제 목 승강장 스크린도어 점자표지판 양측면 설치 계획에 대한 의견

점자안내표지판 부착 현장점검 결과 회신

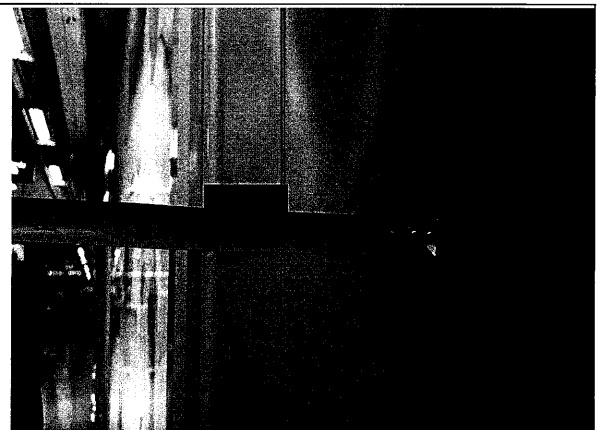
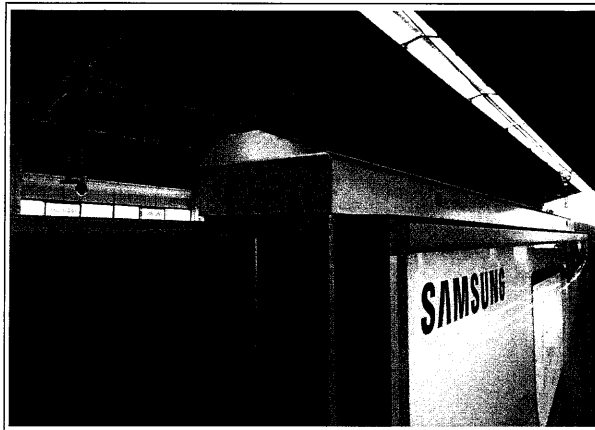
- **민자유치 건설 24역 광고판 설치 개소에 대한 점자안내표지판 부착 위치 선정 합동 현장 실사**
 - 일시: 2018. 10.30. 09:00~12:00
 - 점검자: (사)한국시각장애인연합회, 서울교통공사
 - 점검역: 건대입구②역, 동대문역사문화공원②역, 을지로입구역
 - 점자안내표지판 부착 가능 개소

난간형 (지상역)	밀폐형 (지하역)
○ 대상역: 2호선 건대입구, 강변 광고판 돌출형	○ 대상역: 지하 21역(신설동②) 광고판 미설치) 광고판 매립형
○부착위치: 광고판틀 측면(크기조절), 하부바 닥에서 1.5미터의 높이	○부착위치: 승강장측으로 안전문 끝단 측면, 하부바닥에서 1.5미터의 높이
